大型廃棄物保管庫に係る実施計画の変更について (クレーンの設計について)

2023年3月24日

東京電力ホールディングス株式会社

(参考4-1) 使用済吸着塔の運搬時間の概算

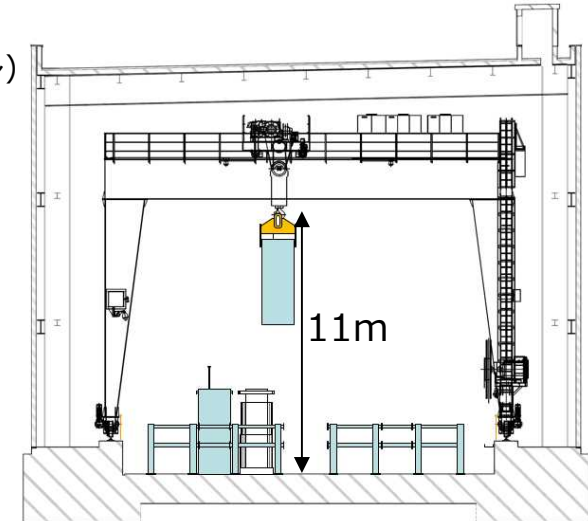
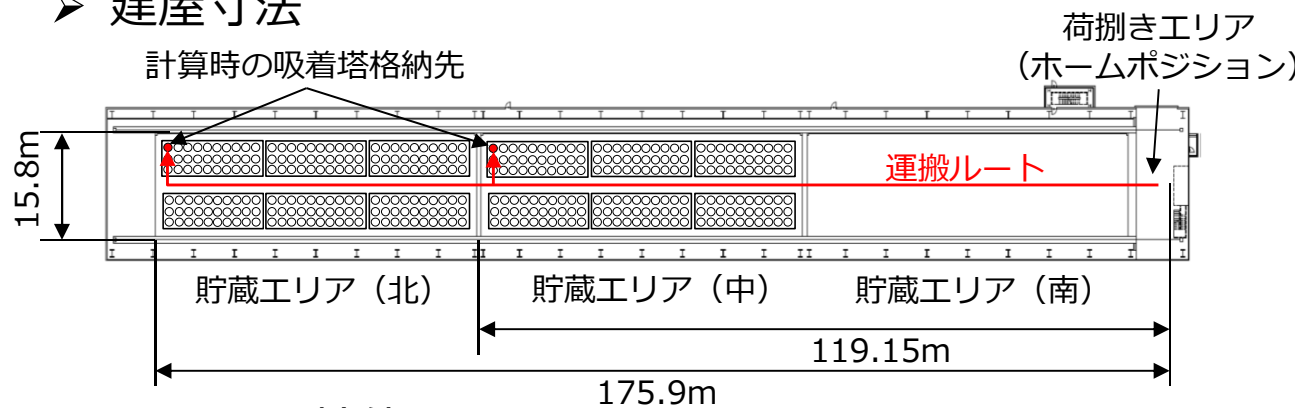
➤ 運搬時間を計算する際の条件

- ①クレーンの走行・横行・吊上げ・吊下げについては、通常は定格速度（高速）で行うが、吸着塔格納時の位置調整等による低速あるいはインチングでの操作時間を考慮し、平均速度として計算する。
- ②運搬時間は、貯蔵エリア（北）及び貯蔵エリア（中）に保管する吸着塔を最北東の架台に保管する際の時間にて計算する。
- ③吊上げ高さは、保守的に主巻揚程の最大巻上げ高さとして計算する。
- ④保管架台の設置工程を考慮し、1年間で貯蔵エリア（北）及び貯蔵エリア（中）に保管する吸着塔（360体）を②及び③の時間で運搬するものとする。
- ⑤吸着塔格納後は、速やかに（最大速度：30m/min）ホームポジションに移動することとする。

➤ 建屋寸法

➤ クレーン性能

- ・ 走行速度：3m/min（低速），30m/min（高速）
- ・ 横行速度：1.5m/min（低速），15m/min（高速）
- ・ 主巻上：0.33m/min（低速），3.3m/min（高速）
- ・ 主巻揚程：11m

(参考4-2) 使用済吸着塔の運搬時間の概算

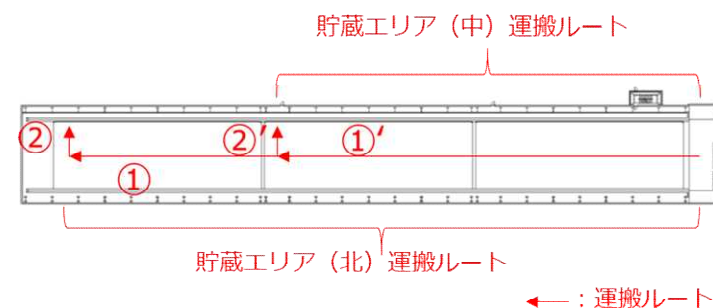
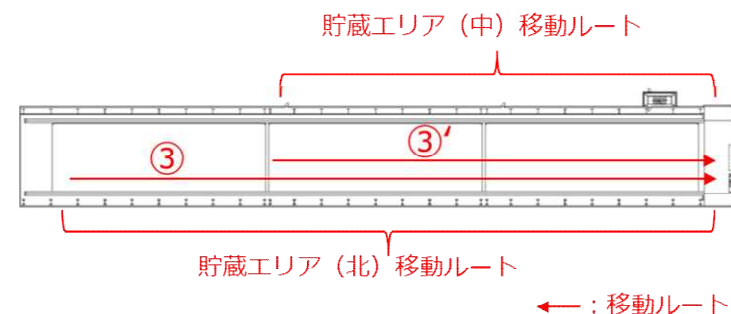
・荷捌きエリアから貯蔵エリア（北）最北東まで移動させる時間

① 走行方向（北）： $175.9\text{m} \div 16.5\text{m}/\text{min} \approx$ 約11min

② 横行方向： $7.9\text{m} \div 8.25\text{m}/\text{min} \approx$ 約1min

・荷捌きエリアから貯蔵エリア（中）最北東まで移動させる時間

①' 走行方向（中）： $119.15\text{m} \div 16.5\text{m}/\text{min} \approx$ 約8min

②' 横行方向： $7.9\text{m} \div 8.25\text{m}/\text{min} \approx$ 約1min

・貯蔵エリア（北）最北東から荷捌きエリアまで移動させる時間

③ 走行方向（北）： $175.9\text{m} \div 30\text{m}/\text{min} \approx$ 約6min

・貯蔵エリア（中）最北東から荷捌きエリアまで移動させる時間

③' 走行方向（中）： $119.15\text{m} \div 30\text{m}/\text{min} \approx$ 約4min

・吊上げ・吊降ろし時間

④ 吊上げ時間（荷捌きエリア）： $9.4\text{m} \div 1.82\text{m}/\text{min} \approx$ 約6min

⑤ 吊り降ろし時間（堰内）： $11\text{m} \div 1.82\text{m}/\text{min} \approx$ 約7min

⑥ 巻上げ時間（堰内）： $11\text{m} \div 1.82\text{m}/\text{min}^* \approx$ 約7min

➤ クレーンが吸着塔に波及的影響を与える可能性のある時間

貯蔵エリア（北）：約38分（約0.64時間）/本（①+②+③+④+⑤+⑥）

貯蔵エリア（中）：約33分（約0.55時間）/本（①'+②'+③'+④+⑤+⑥）
